Keuringsverslag van een elektrische laagspanning- en zeer lage spanningsinstallatie

Straatnaam	Eeckhoutstraat
Huisnummer	17
Busnummer	
Postcode	9310
Gemeente	Aalst
Land	België

Gelijkvormigheidscontrole van een nieuwe huishoudelijke installatie volgens (KB 08/09/2019) - AREI Boek 1 - 6.4. en 4.2.4.3.

Afbeelding schakel- en verdeelbord:

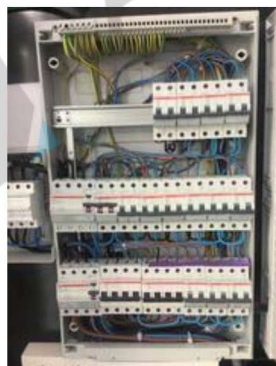
Equipotentiale verbindingen in afwachting

O5 De verlichting is nog niet definitief geplaatst.

O9 Badkamer is nog niet volledig afgewerkt. Bad en/of douche dient nog geplaatst te worden.
